con la presente si inviano le Osservazioni contro il Progetto di un impianto eolico codiceprocedura ID_VIP/ID_MATTIM: 1269 denominato "Pitigliano" ubicato nei comuni di Pitigliano (GR) e Sorano (GR) costituito da 20 (venti) aerogeneratori di potenza nominale 7,0 MW per un totale di 140,0 MW con relative opere connesse ed infrastrutture indispensabili.

“Progetto di un impianto eolico denominato "Pitigliano" ubicato nei comuni di Pitigliano (GR) e Sorano (GR) costituito da 20 (venti) aerogeneratori di potenza nominale 7,0 MW per un totale di 140,0 MW con relative opere connesse ed infrastrutture indispensabili”

Allegato 3 – Osservazioni contrarie all'impianto eolico;

Immagine 1. Vincoli ex art. 136 del CBC dal PIT della Regione Toscana e zona approssimativa dove è progettato l'impianto industriale.

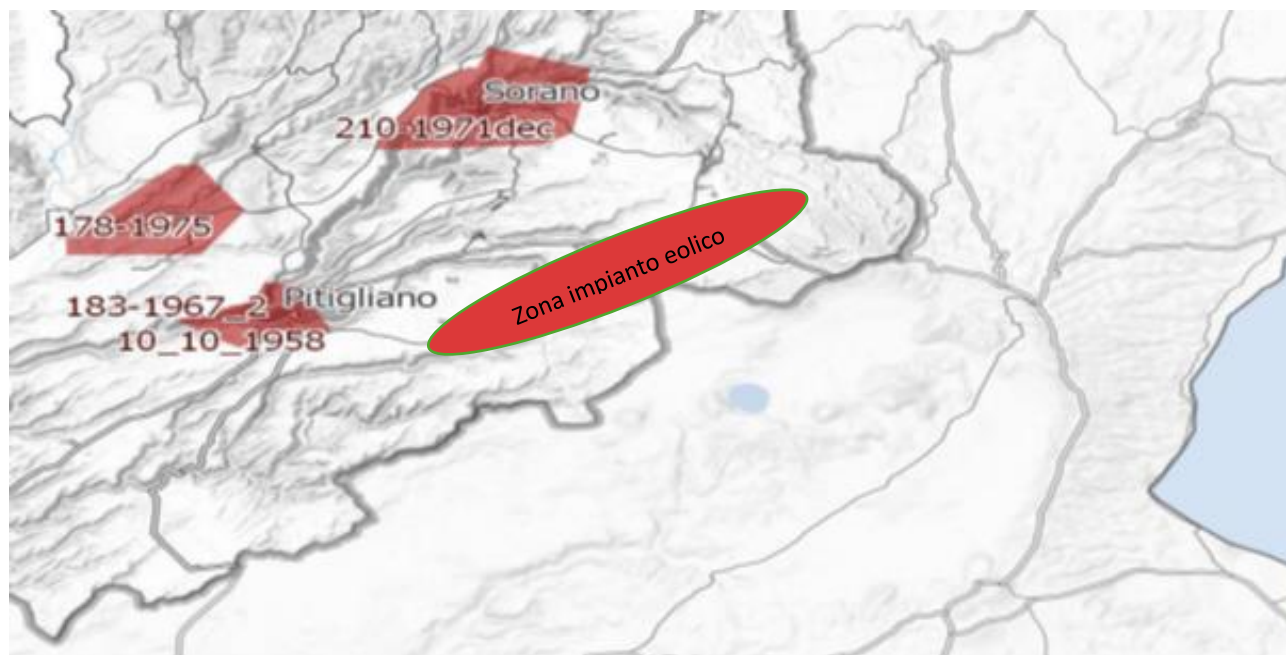
Al contrario si evidenzia che l'impianto eolico industriale citato non solo ricadrebbe con tutti e 20 gli aerogeneratori all'interno delle fasce di rispetto di 3 km di due vincoli paesaggistici di notevole interesse pubblico esistenti nella Regione Lazio e con una parte di essi nel vincolo paesaggistico del Centro abitato di Sorano (GR) quindi in aree non idonee all'installazione di impianti di energia rinnovabile. Addirittura, alcuni aerogeneratori sarebbero ubicati a poche centinaia di metri dai perimetri dei due vincoli paesaggistici laziali ex art 136 del CBC.

Inoltre, come sostiene la Proponente parte dell'impianto si verrebbe a trovare a 3,5 km dal centro abitato di Sorano. Infatti, tre degli aerogeneratori WTG 08, 09, 10 sono addirittura all'interno delle fasce di rispetto dei 3 km del suo vincolo paesaggistico di notevole interesse pubblico ex art 136 del CBC. Si evidenzia che così si crea

un'ulteriore incompatibilità con la tutela del Paesaggio.

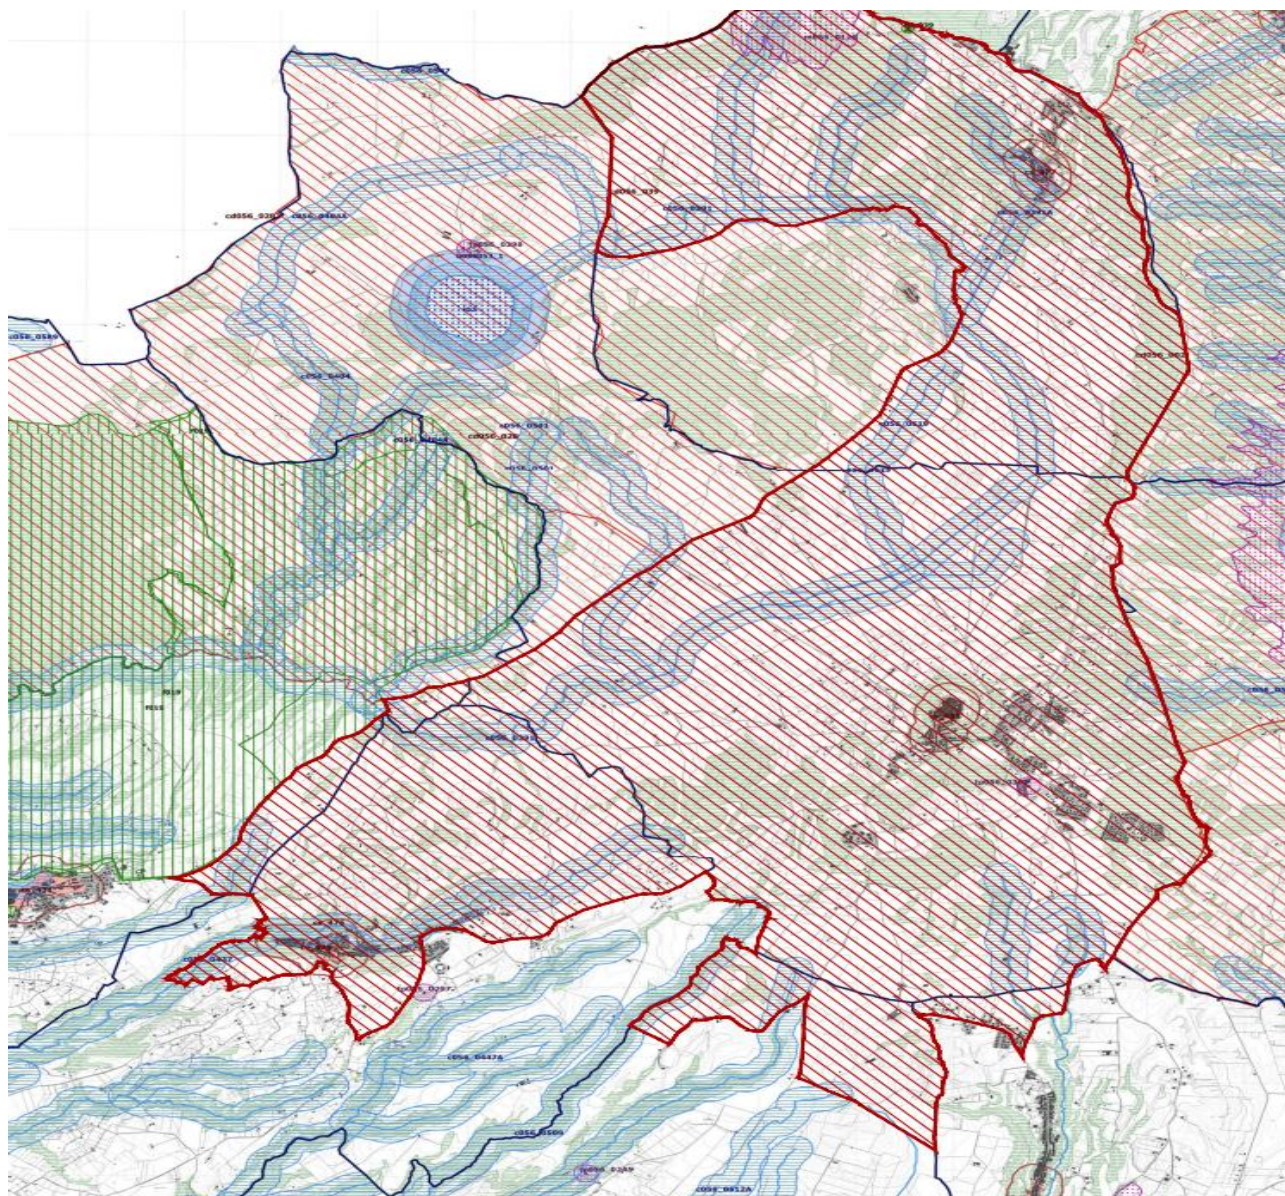
Come è illustrato nell'immagine si ribadisce che l'impianto industriale "Pitigliano" ricade completamente all'interno delle fasce di rispetto dei due vincoli di notevole

interesse pubblico e lambisce quelle di un terzo vincolo e quindi come affermato dal Consiglio di Stato nelle sentenze citate, l'impianto è insediato in area non idonea ai sensi dell'art. 20 comma 8 lettera c quater del D.Lgs. n. 199/2021 e ss.mm.ii al contrario di quanto sostiene la proponente.

Immagine 3. Cumulo di una parte di impianti eolici, fotovoltaici e geotermici industriali in progettazione ed esistenti intorno all’eolico industriale “Pitigliano”.

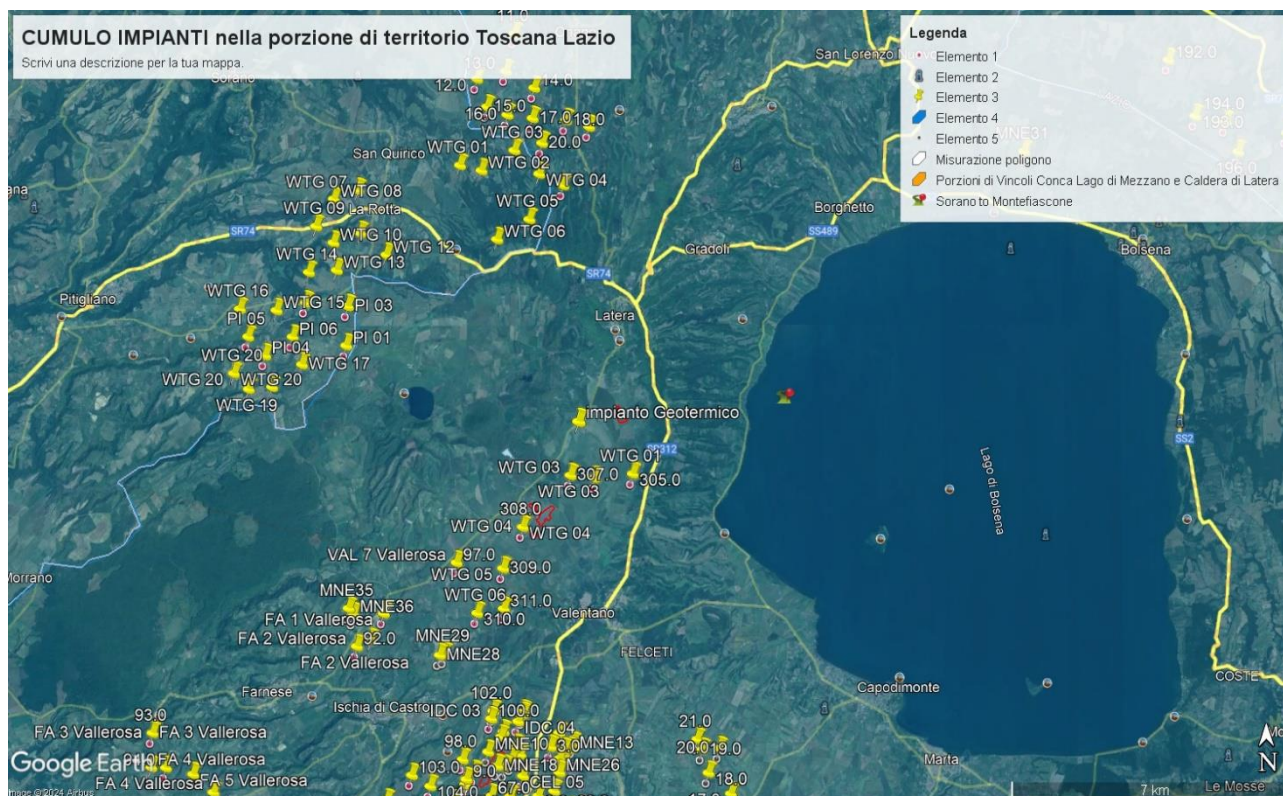
Beni Culturali “*Ambito paesaggistico, geologico e geomorfologico dell’orlo della caldera di Latera ...*” Non vengono nemmeno citati gli impianti eolici in progetto al MASE, il “Rempillo” (6 aerogeneratori) e un altro in verifica amministrativa di 14 aerogeneratori e 72, 6 MW. Ad oggi nei territori di Pitigliano, Sorano e in quello limitrofo potenzialmente potrebbero essere insediati 40 aerogeneratori alti 200 metri e larghi 170. Ma la proponente non cita neanche altri impianti che creerebbero il cumulo e quindi maggiore impatto. Infatti, sul territorio della “Città del Tufo” (Sorano e Pitigliano) impatterebbero anche l’impianto eolico “Montarzo” di Onano con 13 aerogeneratori con le dimensioni ricordate, l’altro eolico industriale nel territorio di Valentano con sette aerogeneratori (stesse dimensioni), gli impianti di Farnese con un minieolico di 3 Torri alte 60 metri già installate in località Poggio del Crognolo e l’impianto eolico industriale “Vallerosa” (7 aerogeneratori alti 200 metri e larghi 158 metri) in procedura VIA presso la Regione Lazio. Inoltre, altri impianti del minieolico già presenti a Valentano, Cellere e Piansano e due progetti eolici industriali con le stesse dimensioni (200 m x 170 m) nel Comune di Ischia di Castro. La valutazione del cumulo non prende neanche in considerazione gli impianti industriali di fotovoltaico e agrivoltaico in progetto a Farnese, Valentano, Ischia di Castro, Cellere. L’impianto geotermico in procedura Via al MASE, progettato nella Caldera di Latera. Quindi è stata effettuata una valutazione del potenziale impatto cumulativo non veritiera a dispetto di quanto affermato dalla proponente che sostiene di aver preso in considerazione uno spazio di 10 km intorno al suo impianto per gli impatti che si creerebbero.

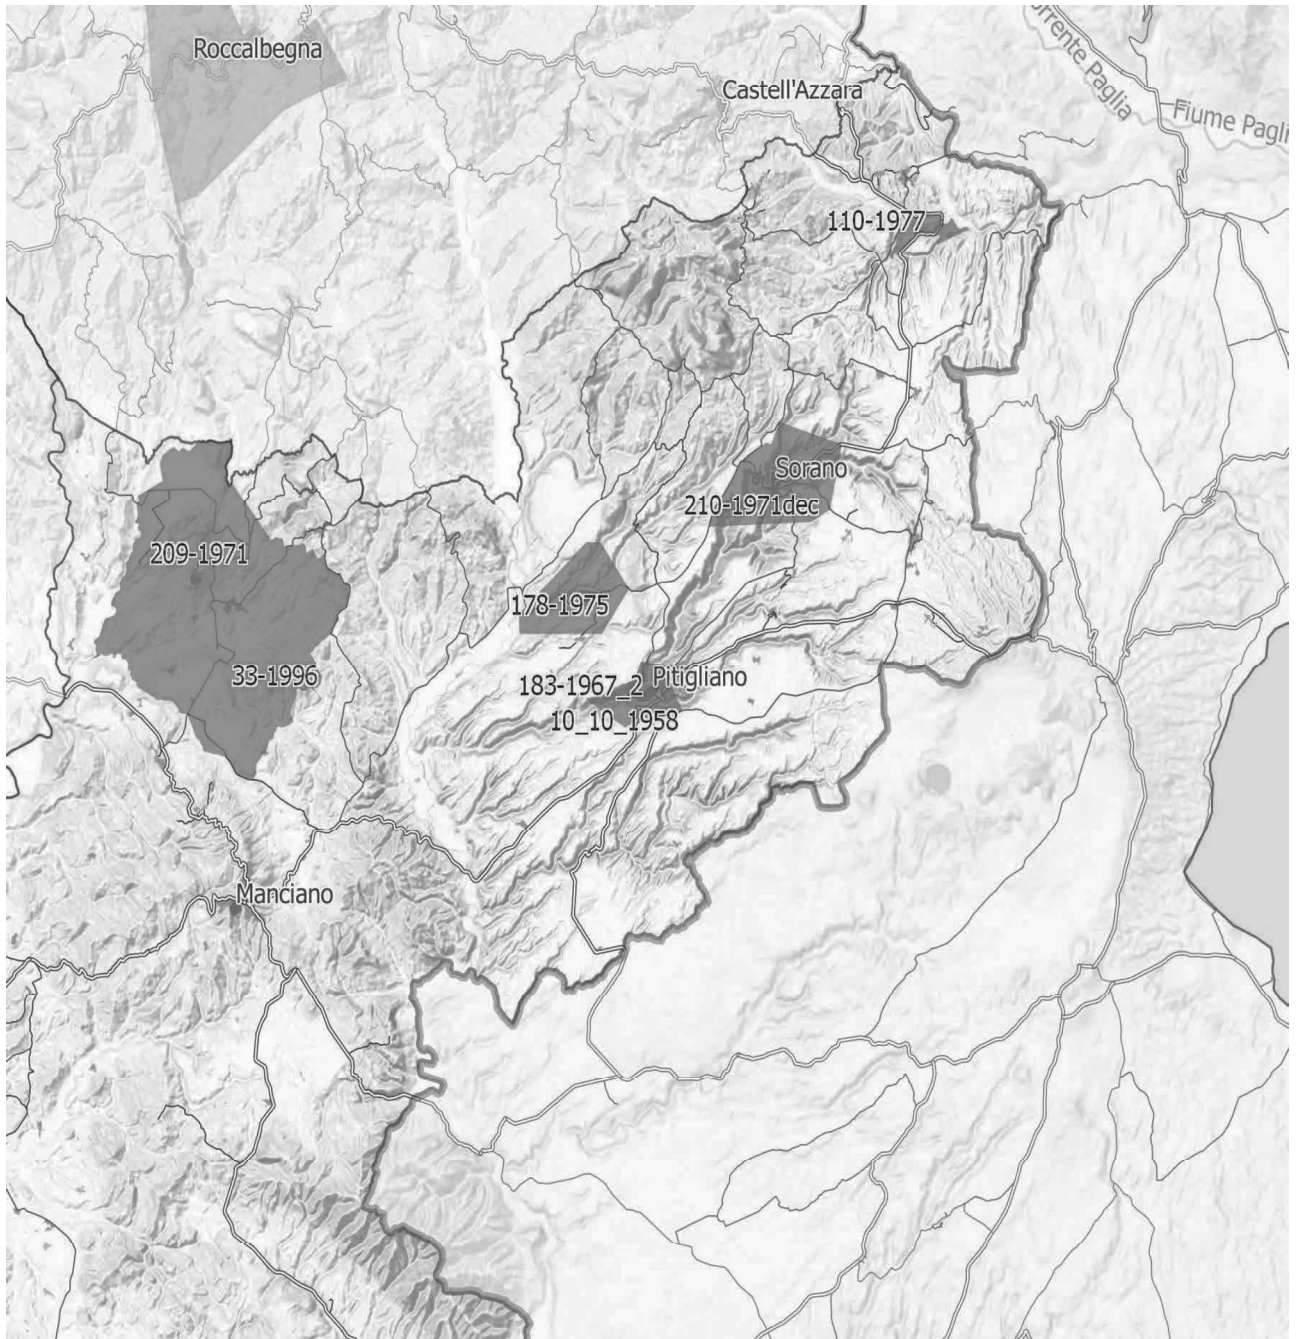
IMMAGINE n. 4 Si evidenzia che i tre aerogeneratori WTG 07, WTG 08 e WTG 09 impattano con il vincolo paesaggistico di notevole interesse pubblico del Centro Storico di Sorano. Il WTG 07 si troverebbe a 2828 m, WTG 08 2504 e WTG 09 2990. Il cavidotto dell'impianto invece impatta in buona parte del Vincolo paesaggistico ex art. 136 del CBC del Centro Storico di Pitigliano.

IMMAGINE n 5. Mappa eolici elaborata dall'Associazione Amici della Terra. La mappa evidenzia il cumulo degli impianti tra Lazio e Toscana.

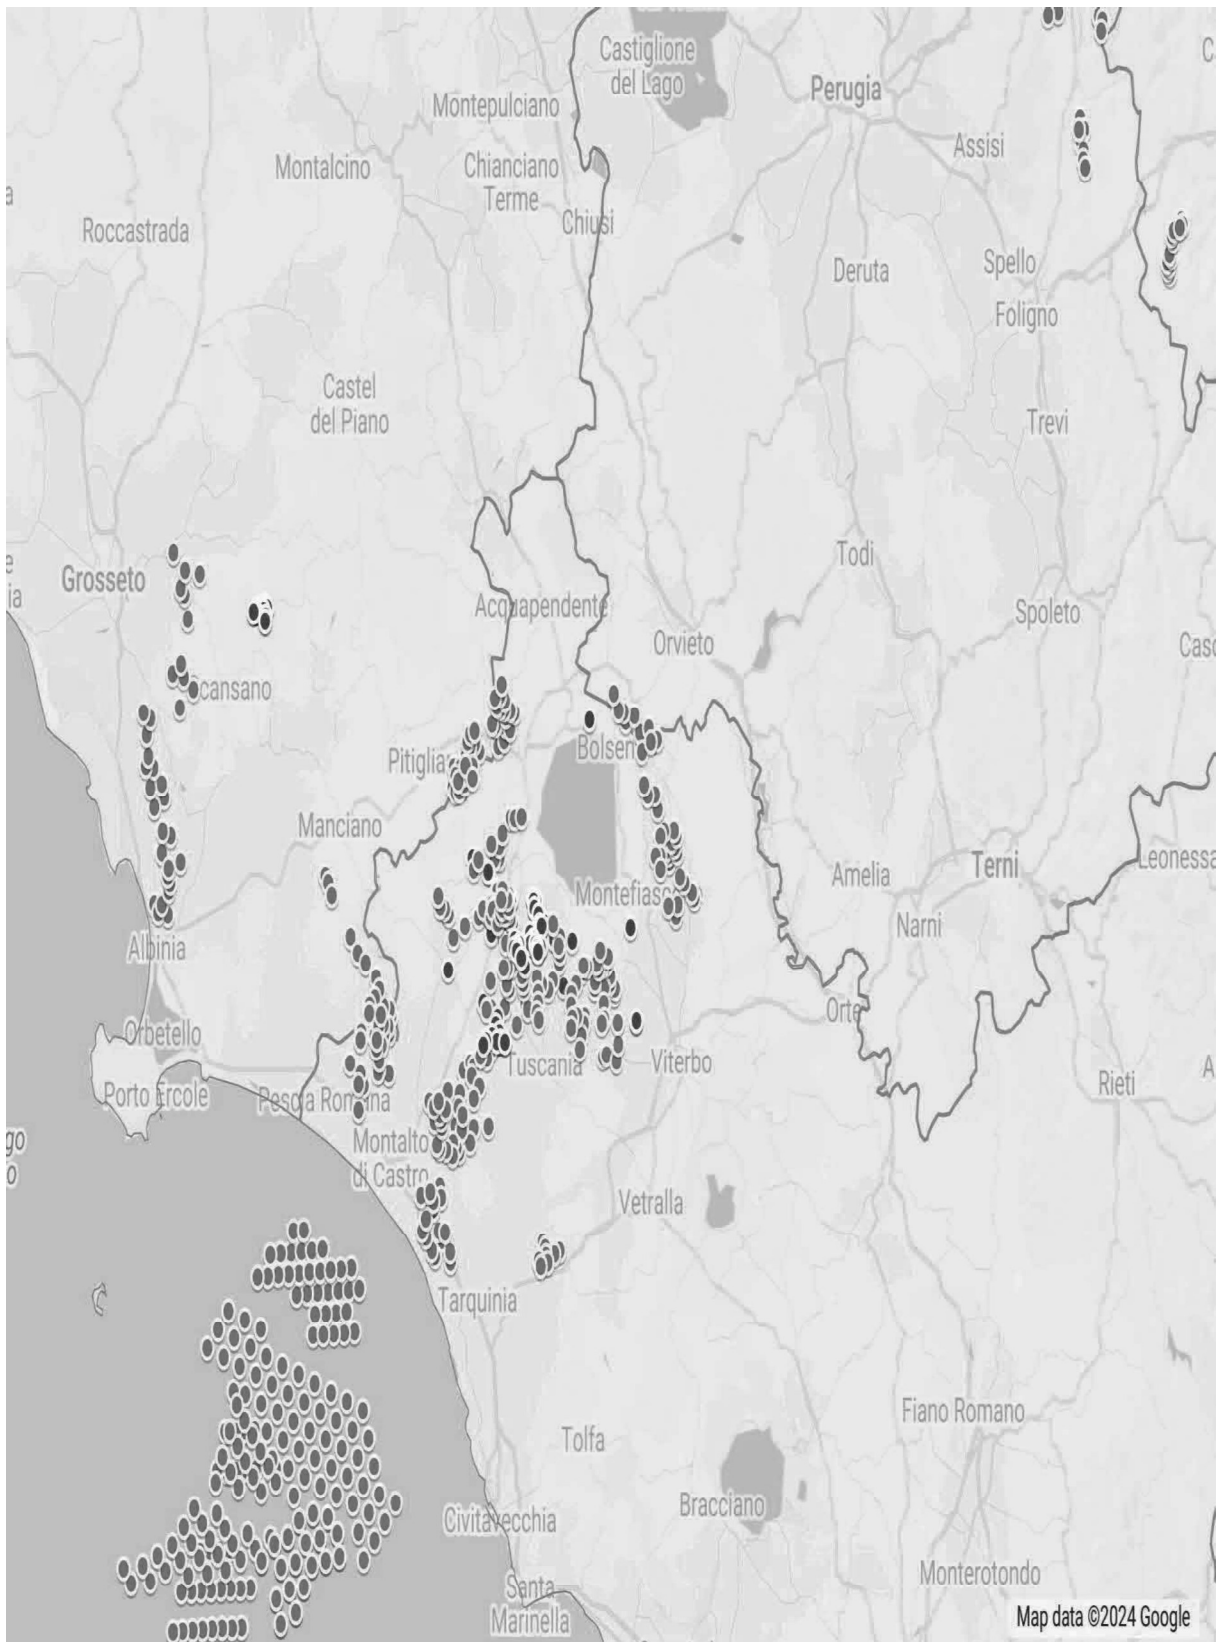
Riguardo al cumulo degli impianti FER, le mappe prodotte dalla proponente riguardano, come già evidenziato, soltanto una parte molto piccola degli impianti FER dell'area intermedia e vasta e in particolare di quelli eolici che contribuiscono a creare un notevole cumulo e la saturazione del territorio tosco laziale. Riguardo al cumulo dei soli impianti eolici si riporta la mappa dell'intervisibilità degli impianti eolici elaborata dall'Associazione nazionale “Amici della Terra”.
